### **Decreto del Segretario Generale n. 810 del 6 agosto 2021**

**Oggetto:** *Piano Stralcio per l'Assetto Idrogeologico (PSAI) - "Rischio Idraulico" dell'ex AdB regionale della Campania Centrale - Adozione proposta di ripermimetrazione e classificazione relativo ad ambito territoriale del Comune di Solofra (AV).*

**AGGIORNAMENTO AL PIANO STRALCIO DI ASSETTO IDROGEOLOGICO**

**Comune di Solofra (AV)**

PERIMETRAZIONE PROPOSTA

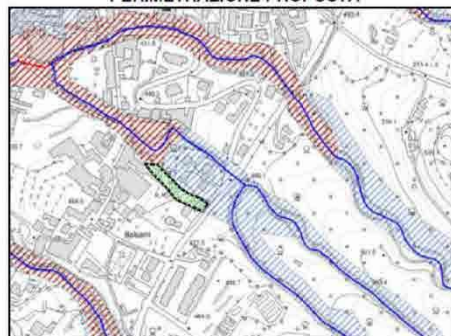
In ragione dei risultati ottenuti, viene proposta la riclassificazione delle aree a valle della Panoramica Turci ed in sinistra idraulica del tracciato "effettivo" del corso d'acqua a pericolosità bassa (P1).

Tanto in considerazione del fatto che, attesa la morfologia dei luoghi, gli eventuali volumi liquidi e/o solido liquidi non contenuti in alveo - che, comunque, esonderebbero a monte dell'opera idraulica di attraversamento - si muoverebbero verso le aree ubicate in destra idraulica all'incisione, ovvero, dalla parte opposta rispetto all'immobile della richiedente.

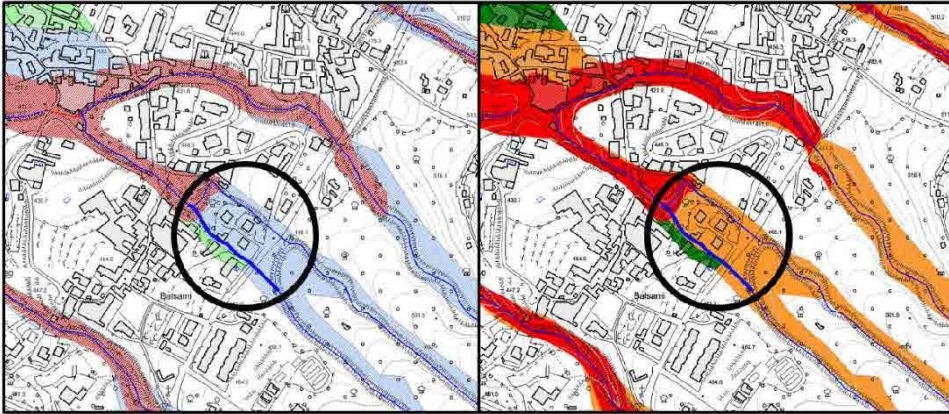
<b>Valutazioni</b>	
	<p>Tutto quanto premesso e considerato, si ritiene lo studio di approfondimento effettuato utile a riclassificare le aree di interesse nel senso proposto. Si rileva, tuttavia, l'esigenza di un più corretto raccordo - tanto nelle forme quanto nei livelli di pericolosità - tra l'attuale perimetrazione e quella proposta, anche in considerazione delle modifiche al reticolo idrografico di riferimento che andranno, in ogni caso, importate nelle mappe definitive. A tal riguardo, si ritengono gli elementi acquisiti in sede istruttoria sufficienti a procedere - d'ufficio - alle suddette integrazioni. Sempre d'ufficio si ritiene di poter dare seguito, all'esito della modifica definitiva, all'aggiornamento della corrispondente carta del rischio idraulico.</p> <p>Si riportano a seguire le elaborazioni operate - d'ufficio - della STO, ai fini del recepimento della proposta di variante, consistenti, nell'ordine, in:</p> <ul style="list-style-type: none"><li>• correzione del percorso dell'incisione e modifica del layer "idrografia" del PSAI (tratto in blu "spesso")</li><li>• conseguente rielaborazione e raccordo della pericolosità idraulica, su base morfologica</li><li>• implementazione della carta del rischio, a partire dal valore esposto PSAI</li></ul>
